## **MIRT-Verkenning A67 Leenderheide – Zaarderheiken**

### **Nota van Beantwoording Voornemen**

*Zienswijzen op de Ontwerp-Structuurvisie en planMER*

### **Geluidproductieplafonds**

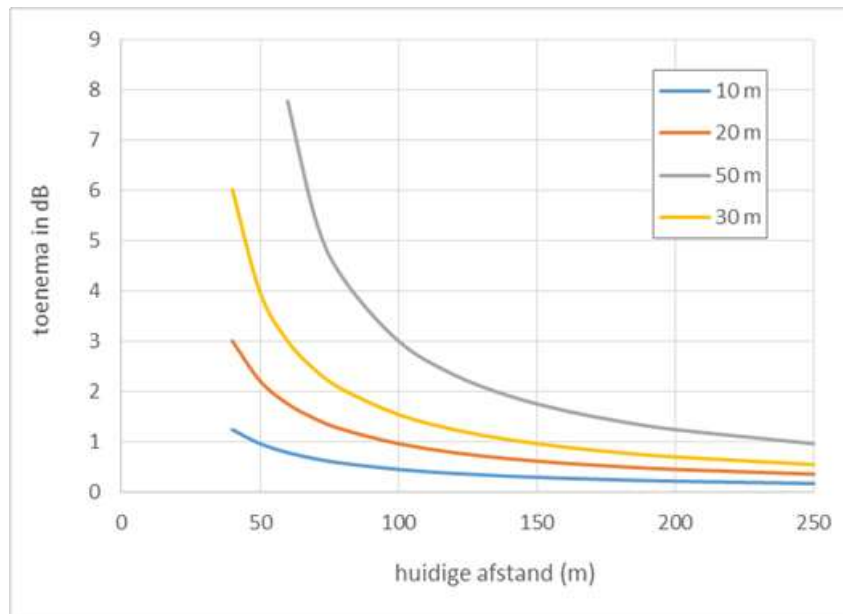
In het advies schrijft de Commissie: in het MER is niet gekeken of de beschreven opties leiden tot aanpassingen van geluidproductieplafonds. Als dat zo is, moeten afwegingen met betrekking tot de nieuwe hoogte van deze plafonds en niet afgehandelde saneringssituaties het project worden betrokken. Het MER moet hiertoe de nodige informatie bieden.

In het MER is er voor gekozen om de effecten door geluid in beeld te brengen als effect ten opzichte van de referentiesituatie en geen toets te doen aan de geluidproductieplafonds (GPP) aan de hand van de GPP-punten. In het MER zijn de effecten bepaald ter plaatse van representatieve woningen en woongebieden. Dit is gedaan omdat het vooral gaat om een vergelijking van de alternatieven en omdat het bepalen van effecten ter plaatse van de woningen een beter beeld geeft van de effecten in de leefomgeving dan een beoordeling op basis van de GPP-punten. De effecten door geluid die optreden bij de alternatieven 2 en 3 worden veroorzaakt door een combinatie van het verschuiven van de weg en de toename van de hoeveelheid verkeer. Van deze factoren is het effect van de verschuiving het grootst. Dit speelt vooral bij de woonwijken bij Geldrop.

Bij het verschuiven van de weg zegt een beoordeling op basis van de GPP-punten (die dicht bij de weg zijn gesitueerd) weinig over het effect op woningen die op grotere afstand van de weg zijn gesitueerd. Voor de plan-uitwerking is heeft dit als consequentie dat – los van de effecten ter plaatse van de huidige GPP-punten - moet worden nagegaan of geluidmaatregelen bij woningen nodig zijn. Tevens moet worden nagegaan of aanpassing (verschuiving) van de GPP-punten noodzakelijk is. Het klopt dat in het MER niet is beschreven of het project leidt tot de noodzaak van het aanpassen van de GPP-punten. De verwachting is dat dit voor een deel van het traject noodzakelijk zal zijn.

Het MER beschrijft wat de effecten op de geluidbelasting zijn. In de fase van de planuitwerking zal nader in beeld worden gebracht of mitigerende maatregelen nodig zijn en zo ja, welke dan doelmatig zijn. Tevens zal worden uitgezocht in hoeverre de GPP-punten moeten worden aangepast.
